Ministero della Transizione Ecologica

OGGETTO: [ID: 8182] Interconnessione a 150 kV Sorrento – Vico Equense – Agerola – Lettere ed opere connesse. Valutazione Preliminare ai sensi dell'art. 6, c. 9, del D.Lgs. 152/2006. Nota Tecnica.

Figura 2 tracciato autorizzato (in blu) e variante VNL SV02 (in rosso)

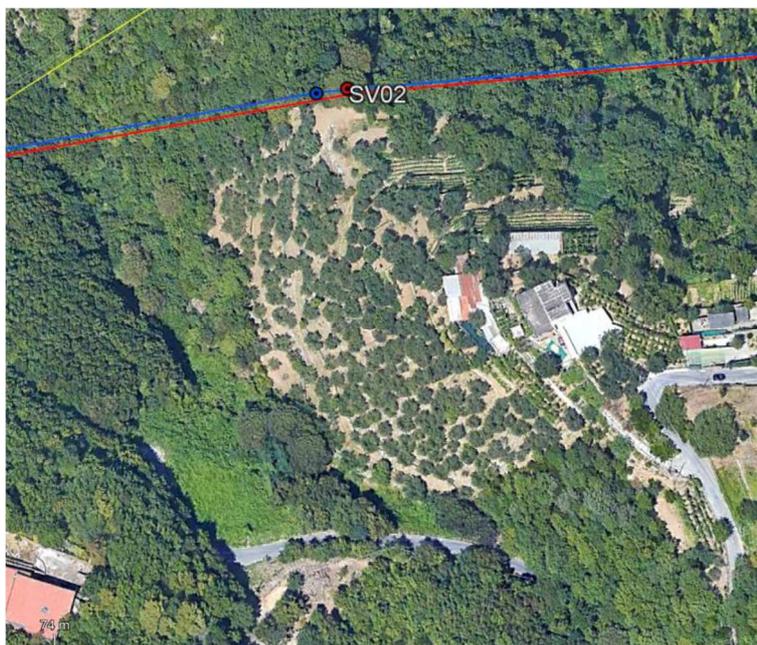
Durante le attività di rilievo topografico, si è riscontrata la presenza di vegetazione interferente (in particolare una quercia) nella posizione autorizzata del sostegno n. SV02. Tale condizione comporta la necessità di espiantare la quercia generando un maggior impatto dal punto di vista ambientale. Al fine di minimizzare tale impatto, si è ottimizzata la posizione del sostegno n. SV02, evitando l’interferenza, arretrandolo di circa 9 m verso il sostegno n. SV01 lungo l’allineamento SV02-SV03.

Nello specifico la nuova posizione del sostegno, ricadrebbe nel Comune di Piano di Sorrento Fg. 9 nelle p.lle 3, 254, 279, 288 e 284.

Figura 6 tracciato autorizzato (in blu) e variante VNL VAL28 e VAL36 (in rosso)

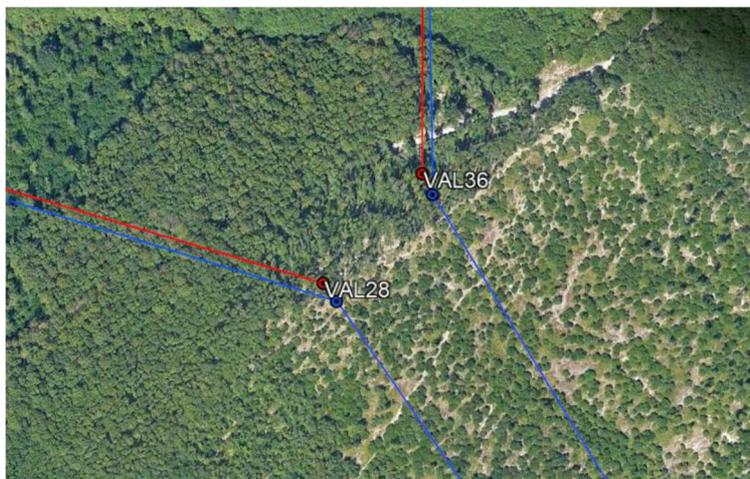
La posizione autorizzata dei Sostegni VAL28 e VAL36, ricade ai limiti tra le particelle 15 e 16 del foglio 3 del Comune di Agerola. In seguito alle attività di Rilievo Topografico e definizione dei confini, si è riscontrata un'incongruenza tra il confine reale di particelle e la cartografia dovuta ad un'errata georeferenziazione della mappa catastale. In tale condizione, al fine di allineare le cartografie con le reali posizioni dei sostegni, tutelando le singole proprietà, risulta necessario ottimizzare le posizioni in relazione alla situazione reale dei confini. Pertanto, si sono ottimizzate le posizioni:

- del sostegno VAL28, spostandolo di circa 10 m verso il sostegno VAL29 lungo l'allineamento VAL28-VAL29 in direzione Sud Est;
- del Sostegno VAL36, spostandolo di circa 10 m verso il sostegno VAL29 lungo l'allineamento VAL36-VAL29 in direzione Sud Ovest.

Nello specifico le nuove posizioni dei sostegni VAL28 e VAL36 ricadrebbero nel Comune di Agerola Fig. 3 nelle p.lle 15 e 16.

Figura 7 tracciato autorizzato (in blu) e variante VNL VAL39 (in rosso)

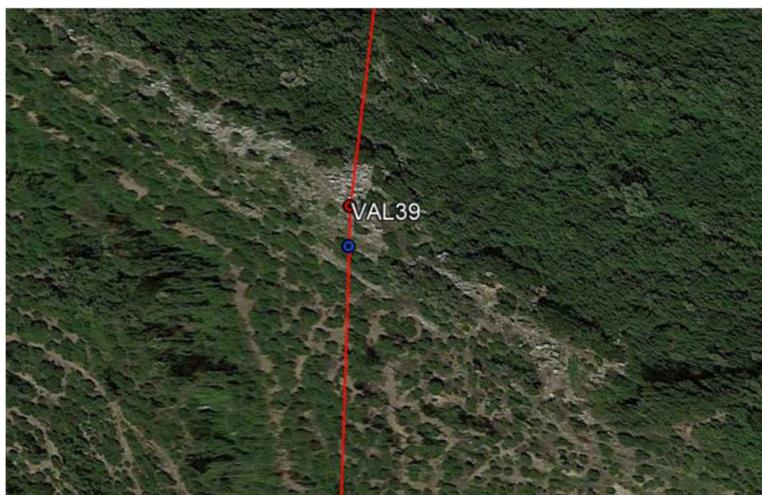
Durante le attività di rilievo topografico e di indagini geotecniche effettuate in sito, si è riscontrata una rilevante pendenza su n. 2 piedi di valle, rispetto ai piedi di monte, del sostegno VAL39 nella posizione autorizzata. Tale condizione comporta un notevole sbancamento del versante, necessario al livellamento della base del sostegno provocando un maggior impatto dal punto di vista ambientale in termini di volumi di terreno da movimentare. Al fine di minimizzare l'impatto, si è ottimizzata la posizione del sostegno VAL39, arretrandolo di circa 10 m verso il sostegno VAL38 lungo l'allineamento VAL39-VAL38 allo scopo di fare rientrare in n. 2 piedi a forte pendenza in un'area a pendenza costante riducendo sbancamenti considerevoli. Nello specifico la nuova posizione del sostegno, al limite del confine comunale, ricadrebbe nel Comune di Agerola al Fig. 1 nella p.lla 70.

Figura 9 tracciato autorizzato (in blu) e variante VNL cavo C05 (in rosso)

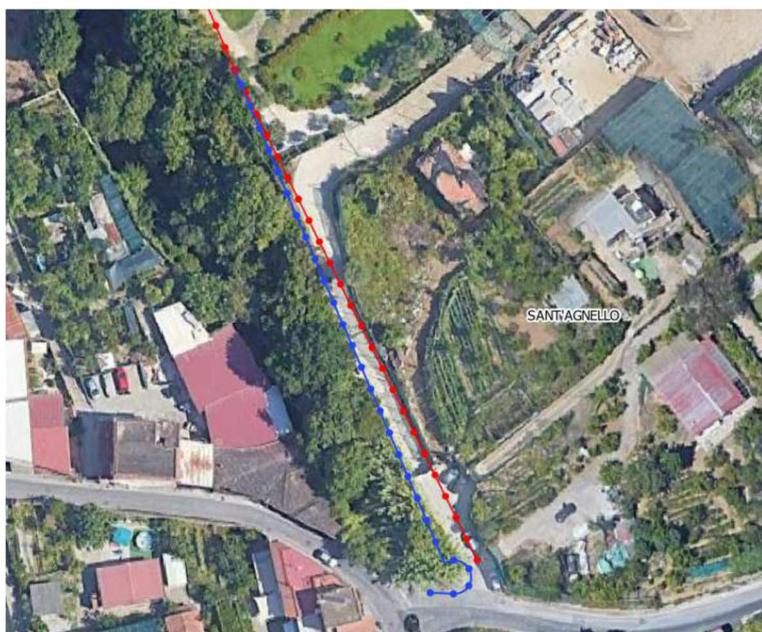
In fase di progettazione esecutiva allo scopo di vincolare il meno possibile particelle private, vista la presenza di una strada in cemento non rilevata in fase di progetto per autorizzazione, si ritiene necessario apportare un minimo spostamento (circa 4metri) del tracciato per una lunghezza di circa 100metri sulla stessa, in modo da "liberare" i fondi precedentemente interessati riducendo l'impatto sul territorio.

Figura 11 tracciato autorizzato (in blu) e variante VNL cavo C04 (in rosso)

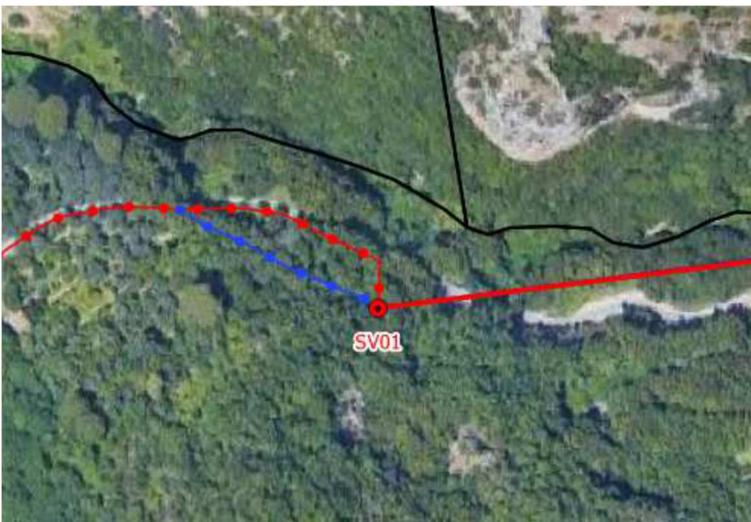
A seguito di indagini geognostiche eseguite durante la fase di progettazione esecutiva lungo il tracciato autorizzato, vista la forte inclinazione di risalita ed i risultati delle indagini stesse, si conviene raggiungere il palo di transizione SV01-var mediante un tracciato con inclinazione minore percorrendo la pista di accesso già autorizzata per la realizzazione del sostegno.
